DEFINITIEF PLAATSINGSPLAN ONDERGRONDSE RESTAFVALCONTAINERS BEZUIDENHOUT-OOST (BUURT 66) HAAGSE HOUT, DEN HAAG

Toelichting

Belanghebbenden hebben hun zienswijzen op de locaties van het ontwerp plaatsingsplan (RIS322076) kenbaar gemaakt. Er zijn 133 zienswijzen ingediend. Ten opzichte van het ontwerp plaatsingsplan zijn er 15 wijzigingen in het definitief plaatsingsplan opgenomen.

Plattegrond

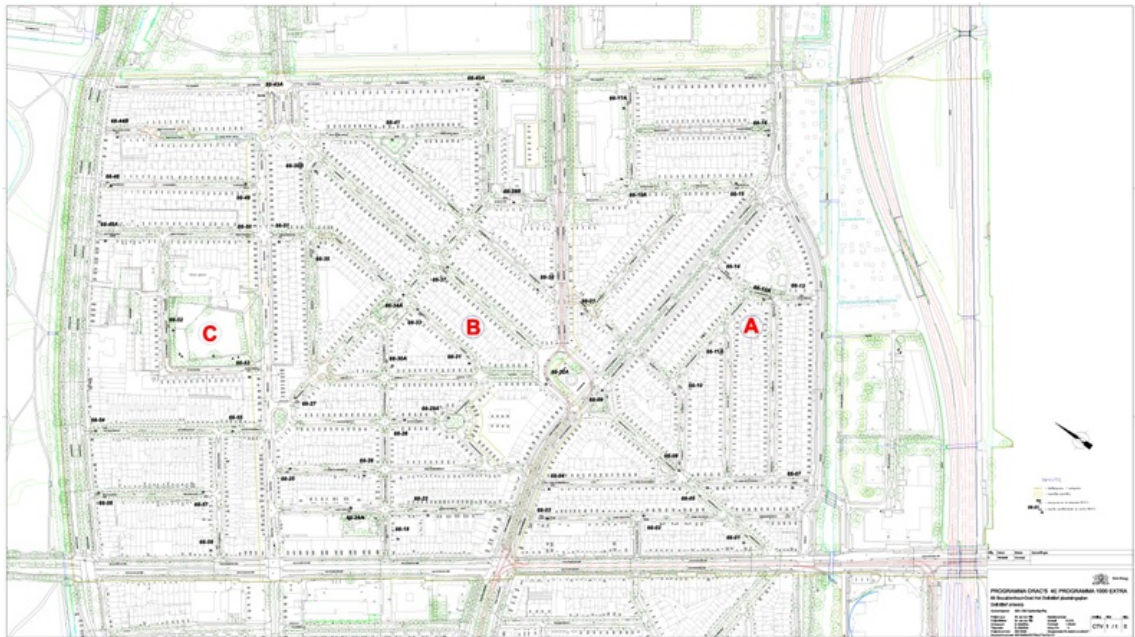
- Locatie 66-11 wordt verplaatst naar een blinde muur bij de hoek van de Maystraat en de Van der Capellenstraat. De nieuwe locatie is aangegeven met 66-11A.

- Locatie 66-12 wordt verplaatst naar de hoek van de Van der Wyckstraat. De nieuwe locatie is aangegeven met 66-12A.

- Locatie 66-17 schuift twee parkeervakken op. De nieuwe locatie is aangegeven met 66-17A.

- Locatie 66-19 schuift één parkeervak richting de stoep op. De nieuwe locatie is aangegeven met 66-19A.

- Locatie 66-20 vervalt vanwege een negatief advies vanuit het Vooroverleg Verkeerszaken. Bewoners worden verwezen naar omliggende locaties, waaronder locatie 66-19A en 66-39B

- Locatie 66-22 vervalt in verband met ondergrondse kabels en leidingen. Bewoners worden verwezen naar omliggende locaties, waaronder locatie 66-04.

- Locatie 66-24 verschuift voor de speeltuin zodat de ORAC's minder dicht bij woningen staan. De nieuwe locatie is aangegeven met 66-24A.

- Locatie 66-32 wordt verplaatst naast de geplande ondergrondse scheidingscontainers op het Stuyvesantplein. Omdat de inrichting van het plein nog niet gereed is worden deze containers later geplaatst. De nieuwe locatie is aangegeven met 66-32A.

- Locatie 66-34 schuift één parkeervak op zodat de containers toegankelijk zijn voor mindervaliden. De nieuwe locatie is aangegeven met 66-34A.

- Locatie 66-36 wordt verplaatst naar de hoek van de straat. De nieuwe locatie is aangegeven met 66-36B.

- Locatie 66-39A wordt verplaatst in verband met de laadpaal en omdat de containers nu minder dicht bij woningen komen. De nieuwe locatie is aangegeven met 66-39B.

- Deze locatie verschuift naar aanleiding van zienswijzen naar de linkerhoek van de Sillestraat /Carel Reinierskade. De nieuwe locatie kost minder parkeervakken en zorgt voor een verbetering van de looplijnen en de verdeling over de buurt. De nieuwe locatie is aangegeven met 66-40A.

- Deze locatie vervalt. In verband met het opschuiven van locatie 66-40 naar 66-40A is deze locatie niet meer noodzakelijk.

- Deze locatie verschuift naar aanleiding van zienswijzen naar de stoep van het Eeresplein. De nieuwe locatie is aangegeven met 66-43A.

- Deze locatie verschuift i.v.m. een boom. De locatie is opgeschoven richting de Spaarwaterstraat. De nieuwe locatie is aangegeven met 66-49A.
